3. 個別変更点の説明 ① J R 関内駅側から見たファサード (LVA、くすのきテラス)

3. 個別変更点の説明 ① J R 関内駅側から見たファサード (LVA)

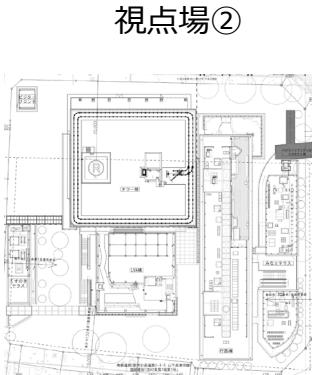
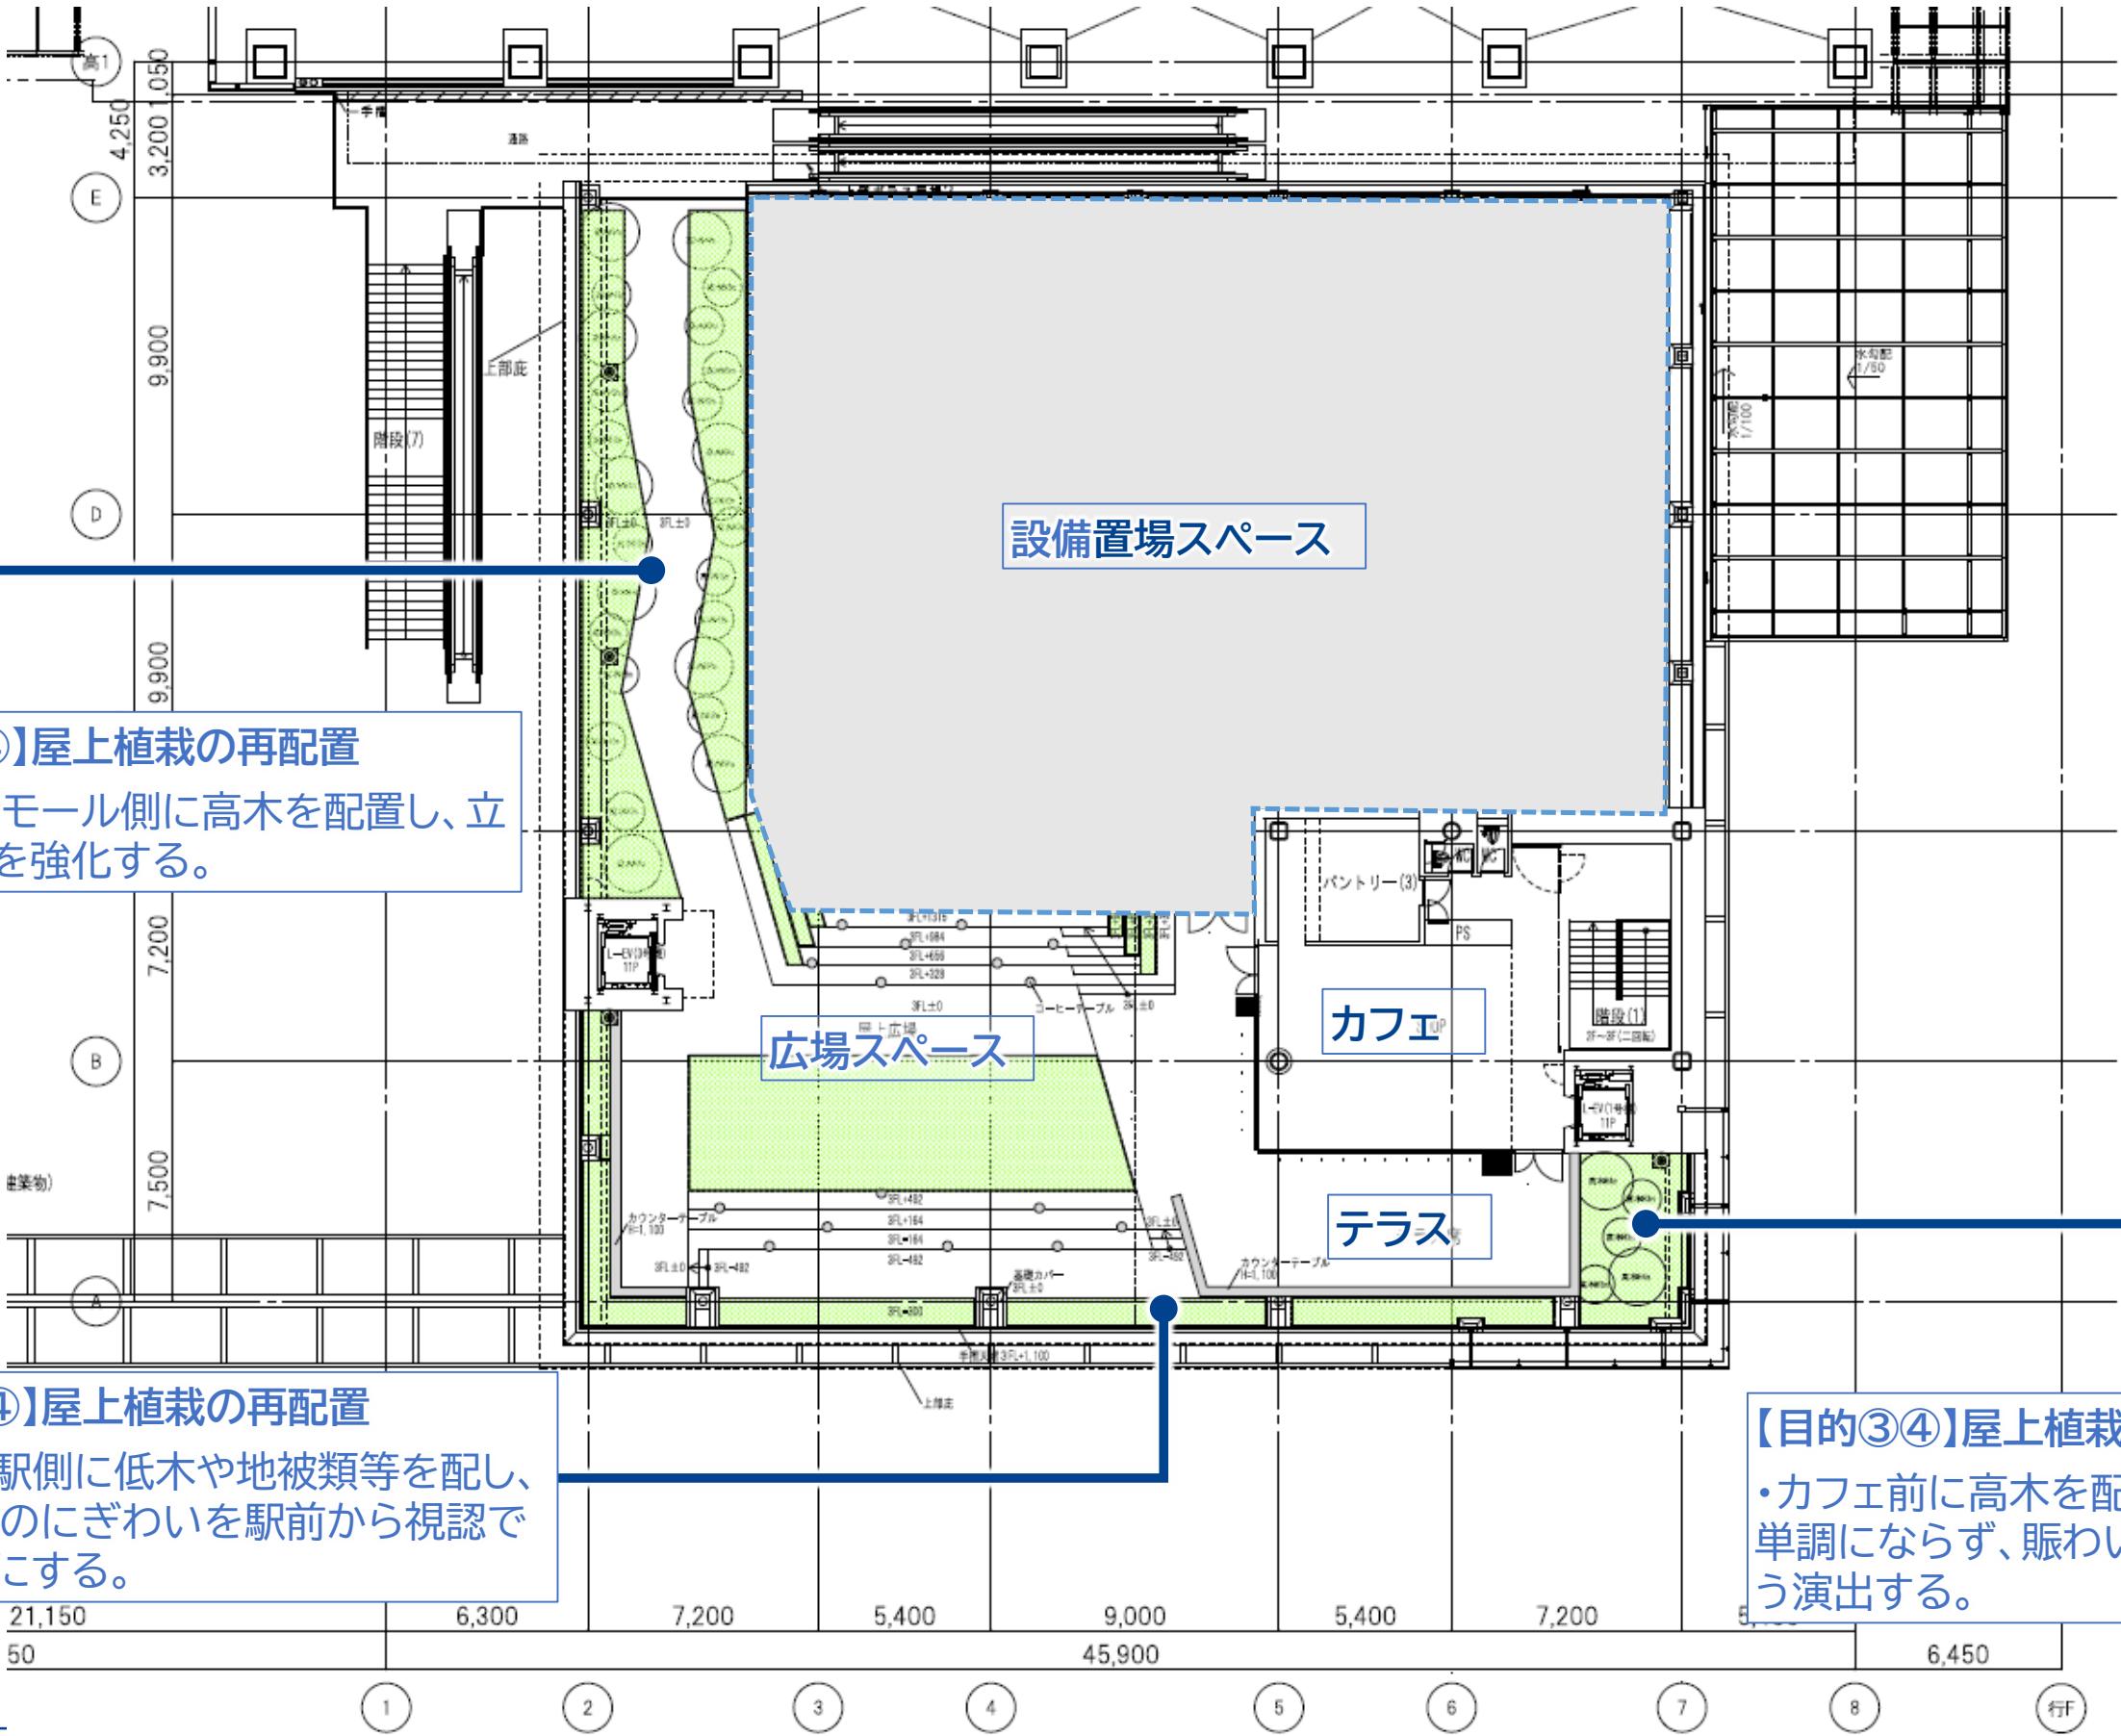
【目的①】外装材の変更

・黒系メタルを採用し、レンガ調の色、白色の水平ラインを引き立たせる。

【目的③④】

屋上植栽の再配置

・JR関内駅側に低木や地被類等を配し、屋上広場のにぎわいを駅前から視認できるようにする。

・緑の軸線上に高木を配置し、立体的緑化を強化する。

【目的①】外装材の変更

・レンガ調タイルからレンガ調ルーバーに変更し、施設内部のにぎわいを滲み出す。

3. 個別変更点の説明 ③関内駅前港町地区から見たファサード（くすのきテラス）

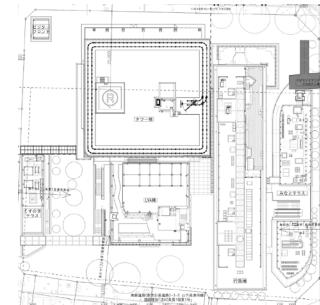
【目的①】 外装材の変更
・黒系メタルを採用し、白色の水平ラインを引き立たせる。

【目的③】 ファニチャ等の設置
・ファニチャ等を配し、にぎわいを演出する。

【目的③】 ガラス面の拡大
・外壁面を壁からガラスに変更し、建物内の賑わいを伝える。

【目的③】 出入口、オーニングやファニチャ等の設置
・オーニングやファニチャ等を配し、街区外にも開かれた界隈性を演出する。

3. 個別変更点の説明 ④ J R根岸線高架下から見たファサード（みなとテラス）

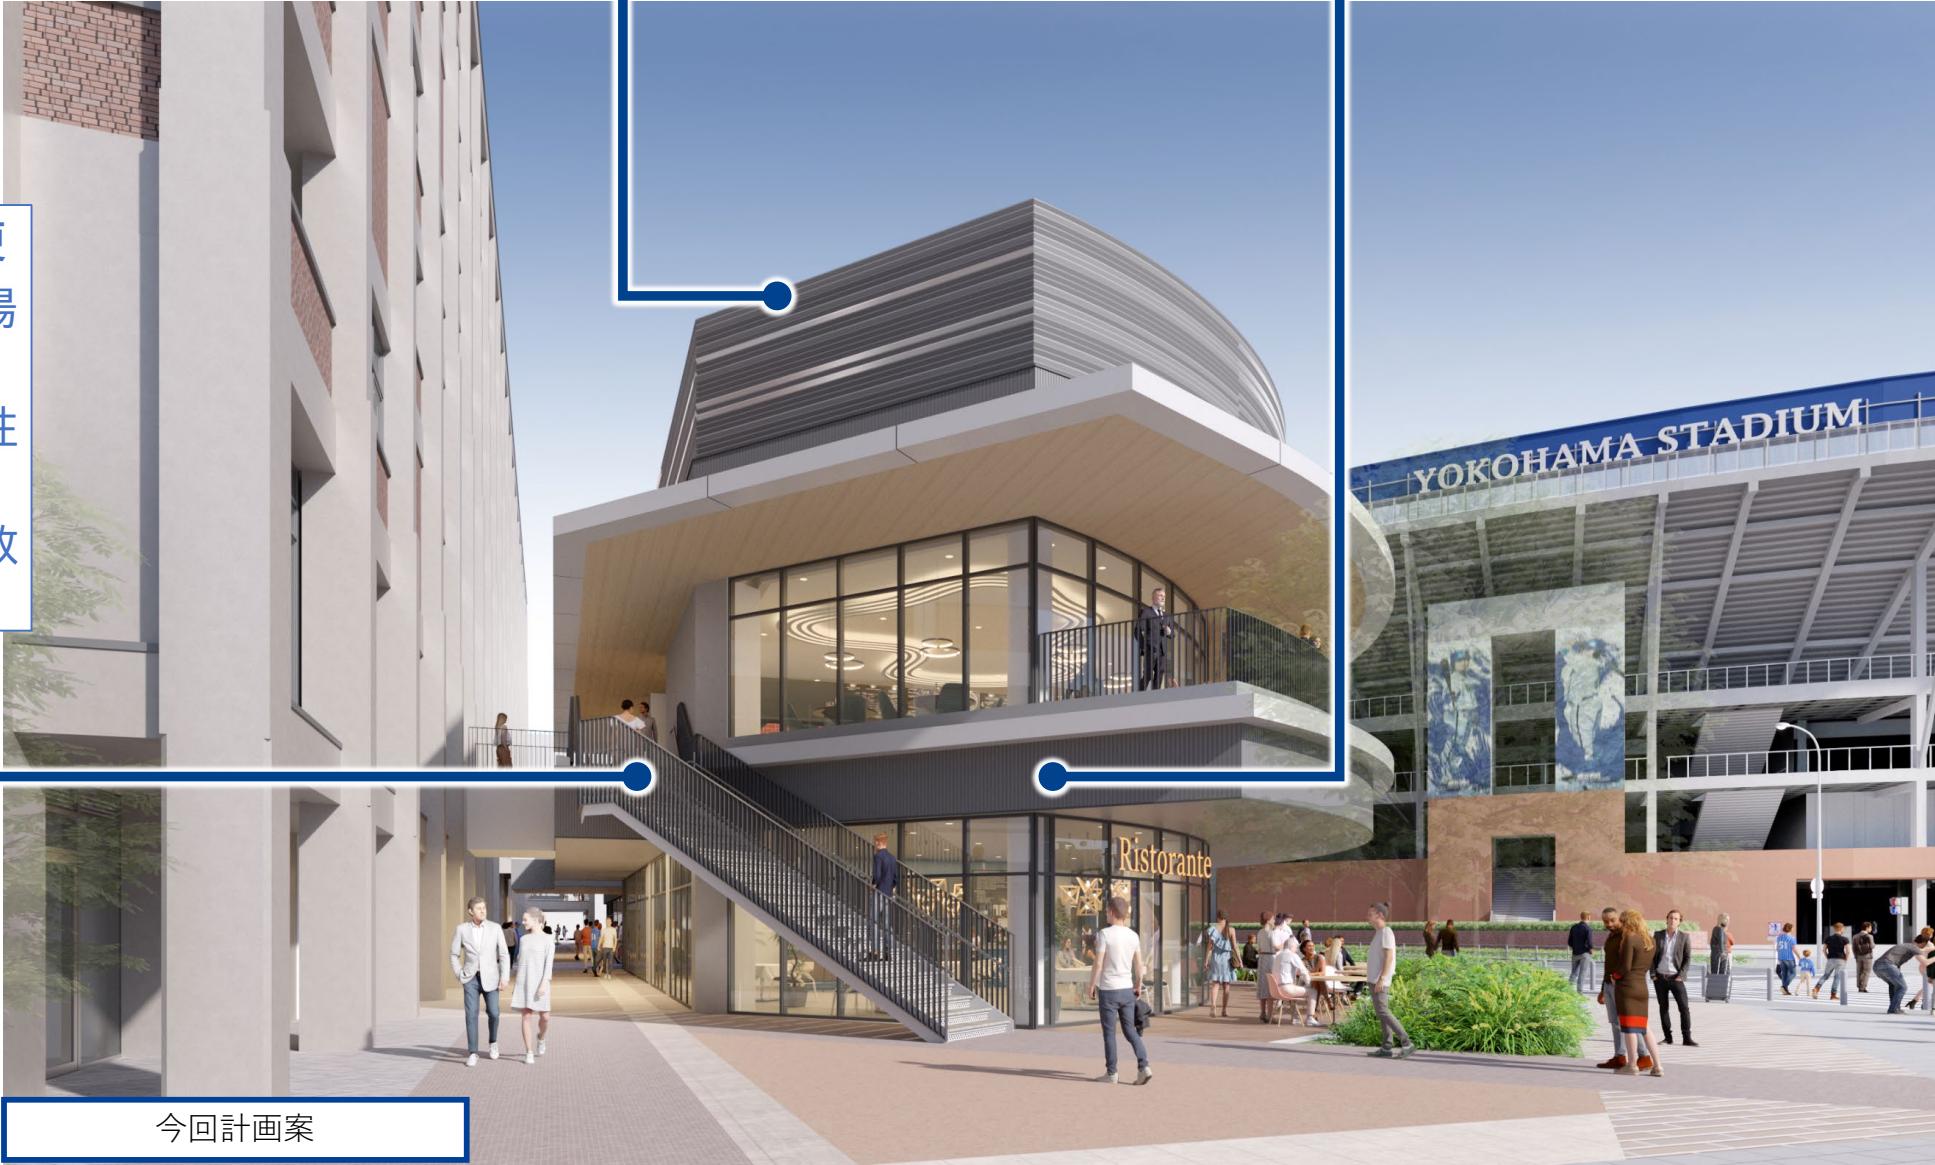
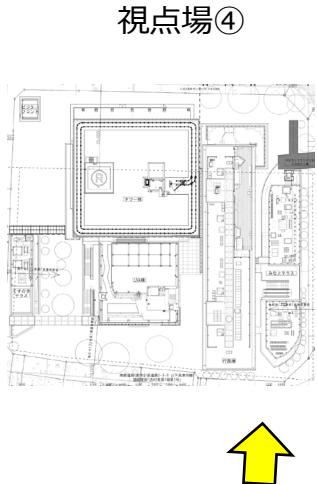
【目的②】 外装材(ルーバー)の変更
・周辺の景色に調和しやすいよう黒系メタルを複数色組み合わせたものとし、軽快さを演出する。

【目的①】 外装材の変更
・黒系メタルを採用し、白色の水平ラインを引き立たせる。

【目的③】 建物形状の変更
・階段の向きを変更し、広場面積を拡大する。
・貫通通路を整備し、回遊性を向上する。
・屋根の形状を変更し、行政棟の視認性を向上する。

3. 個別変更点の説明 ⑤横浜公園側から見たファサード（みなとテラス）

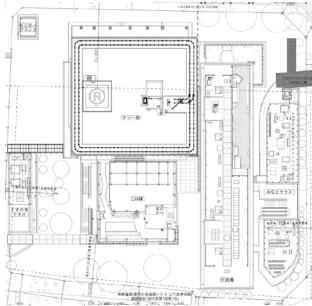
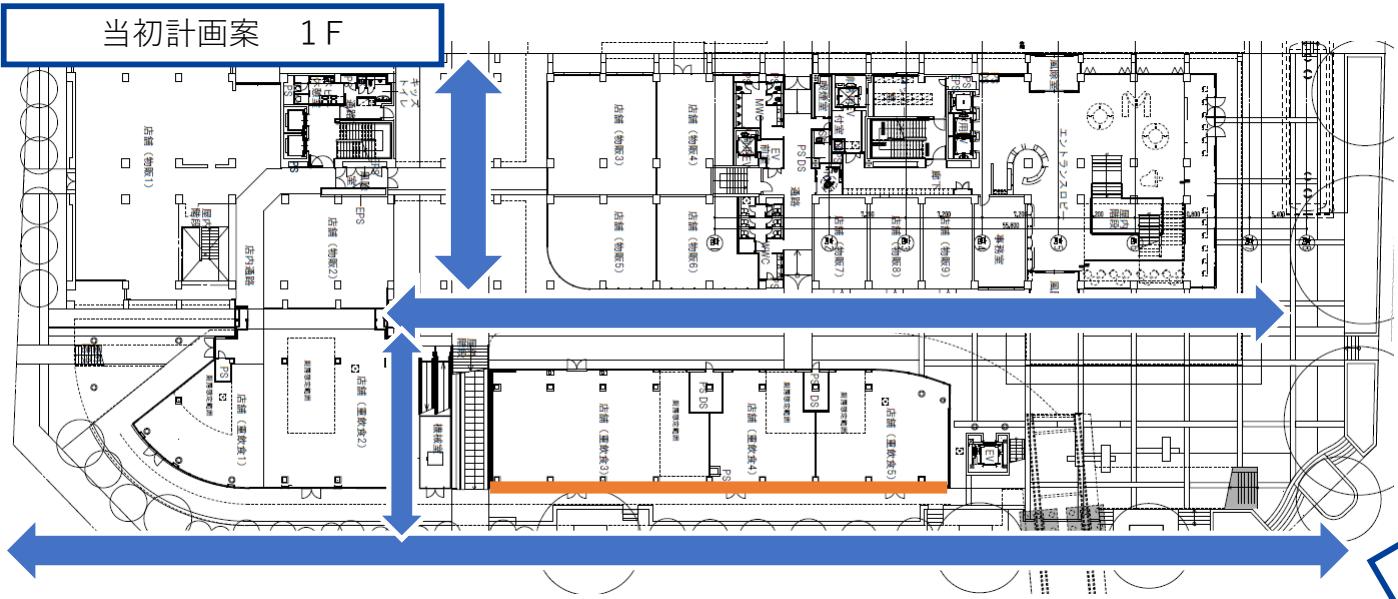
【目的①】 外装材の変更

・黒系メタルを採用し、白色の水平ラインを引き立たせる。

【目的③】 外壁ラインの変更

・みなと大通り側外壁ラインの凹凸を2階から1階に変更し、歩行者目線での賑わいと界隈性を向上させる。

【目的②】 外装材(ルーバー)の変更

・周辺の景色に調和しやすいよう黒系メタルを複数色組み合わせたものとし、軽快さを演出する。

3. 個別変更点の説明 ⑥外壁ライン・建物形状を変更し、回遊性・界限性を向上（みなとテラス1F）

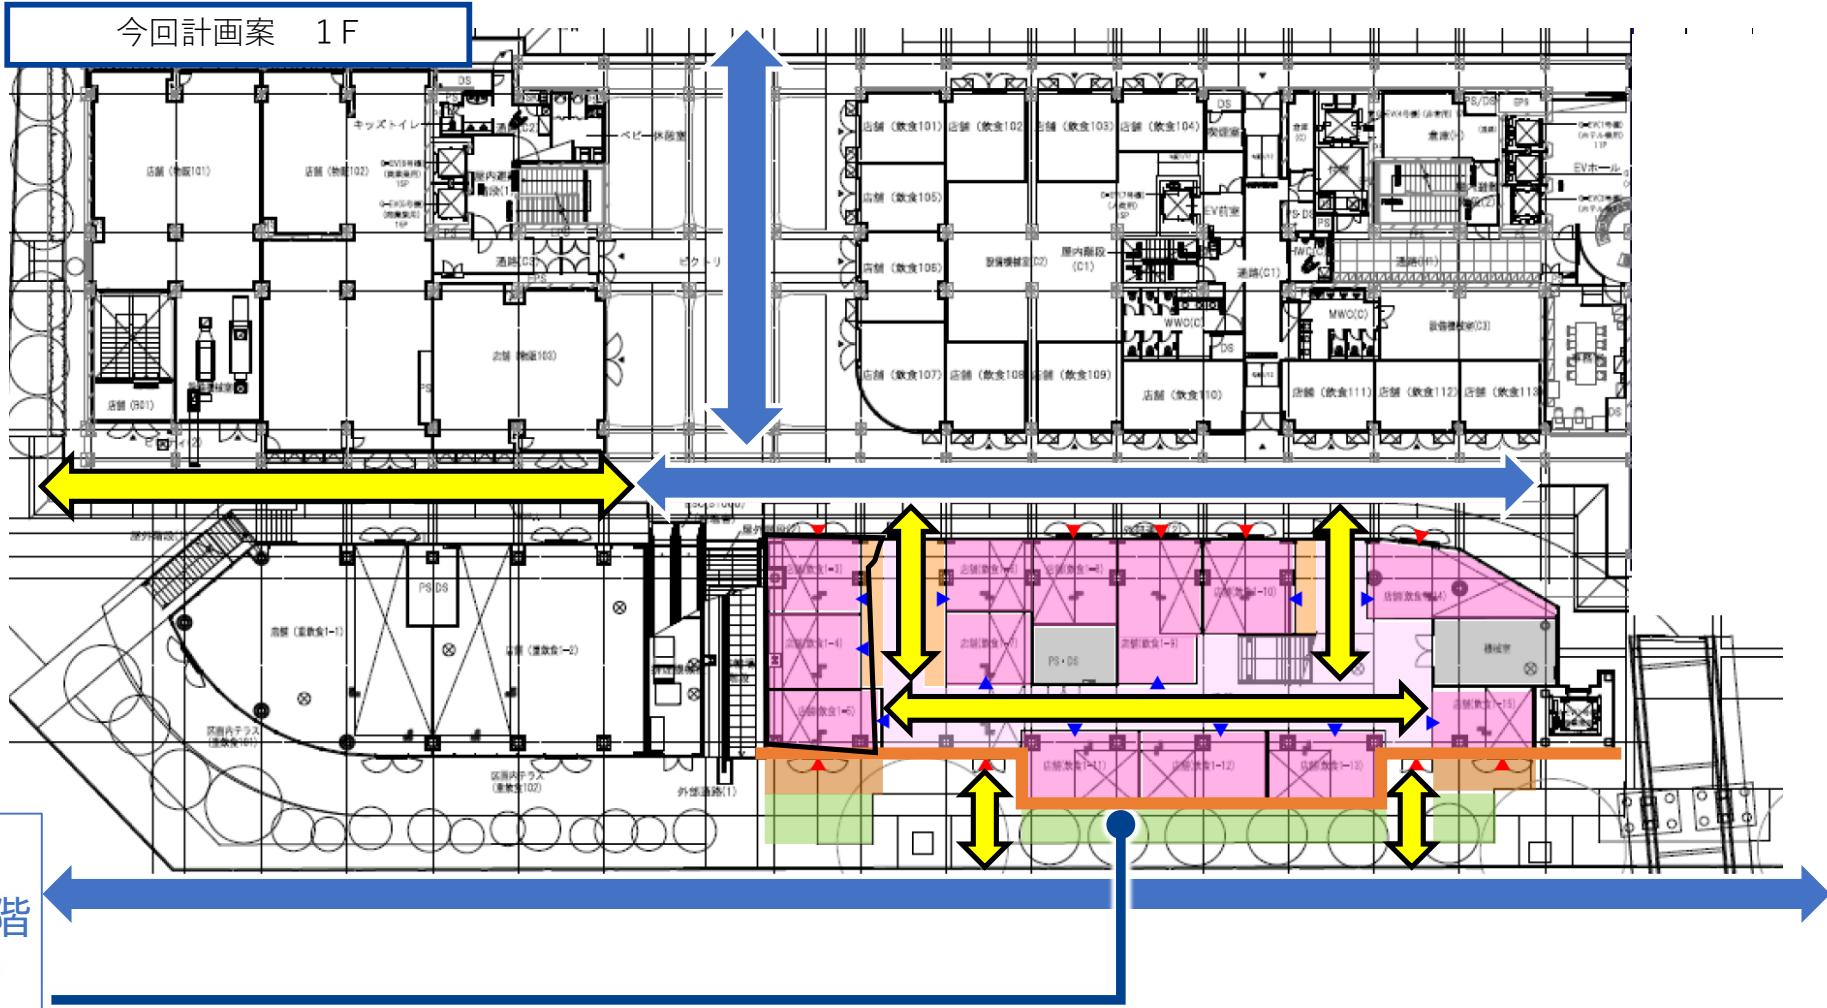
【目的③】建物形状の変更
 ・貫通通路を整備し、回遊性を向上する。

【目的③】外壁ラインの変更
 ・みなと大通り側外壁ラインの凹凸を2階から1階に変更し、歩行者目線での賑わいと界限性を向上させる。

3. 個別変更点の説明 ⑥外壁ライン・建物形状を変更し、回遊性・界限性を向上（みなとテラス2F）

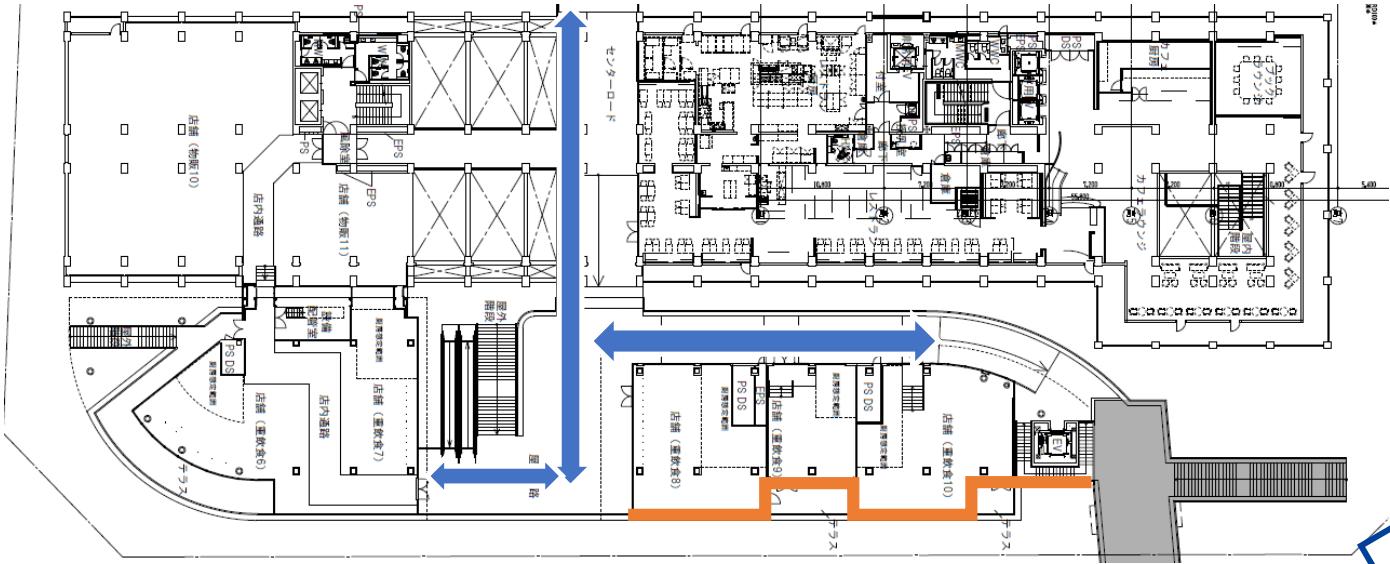
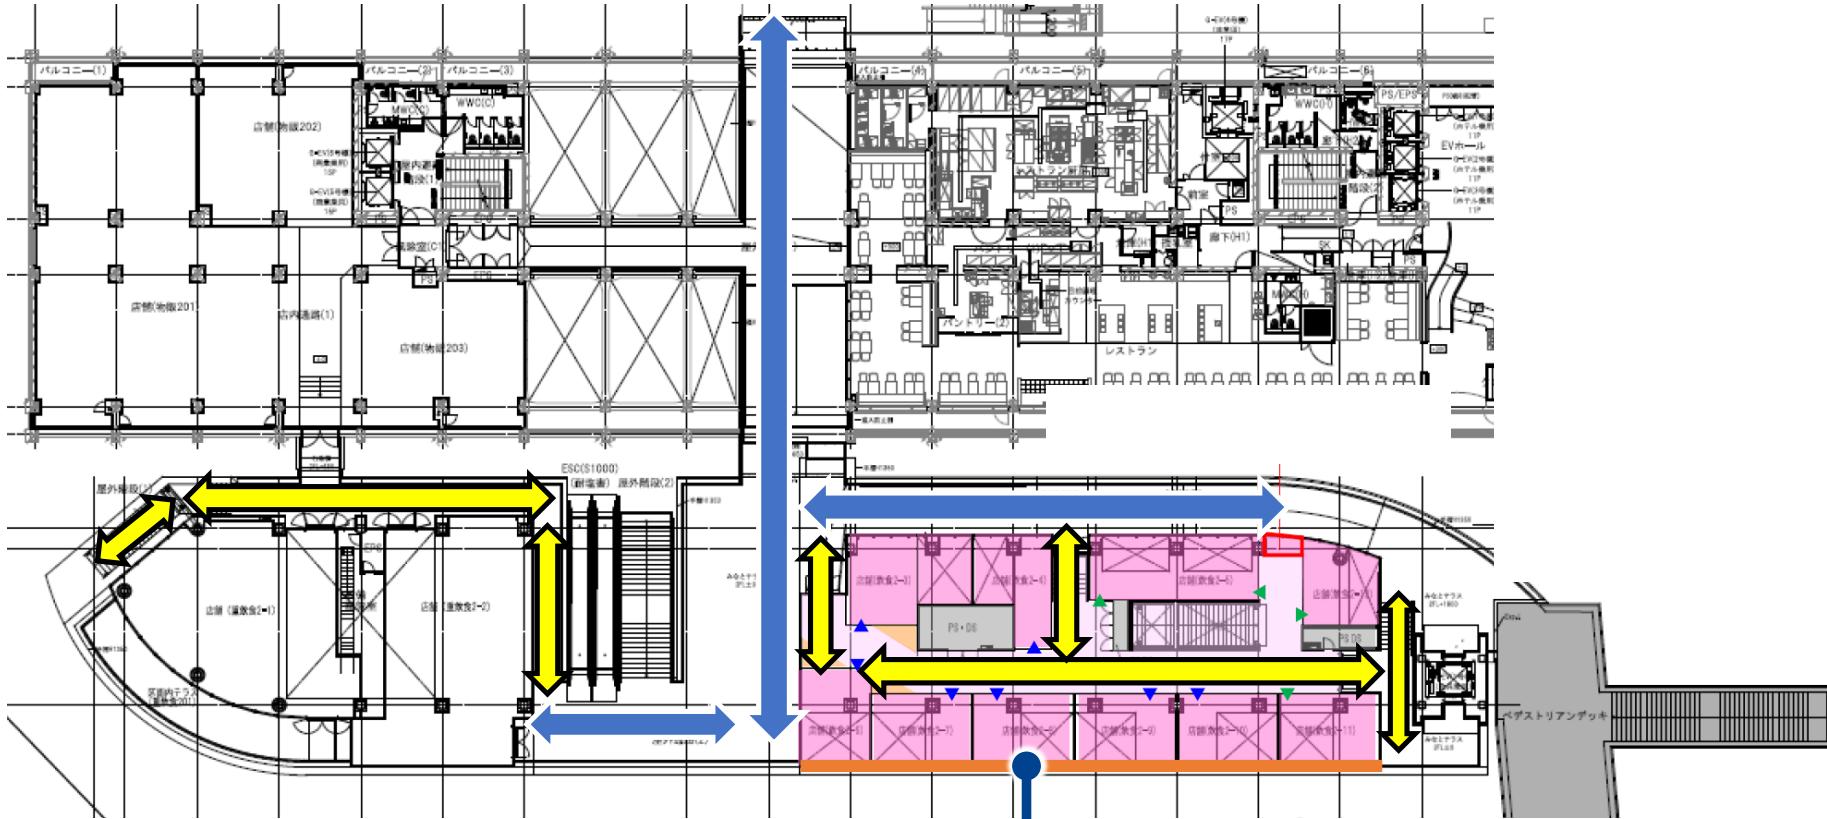
【目的③】建物形状の変更
 ・貫通通路を整備し、回遊性を向上する。

【目的③】外壁ラインの変更
 ・みなと大通り側外壁ラインの凹凸を2階から1階に変更し、歩行者目線での賑わいと界限性を向上させる。
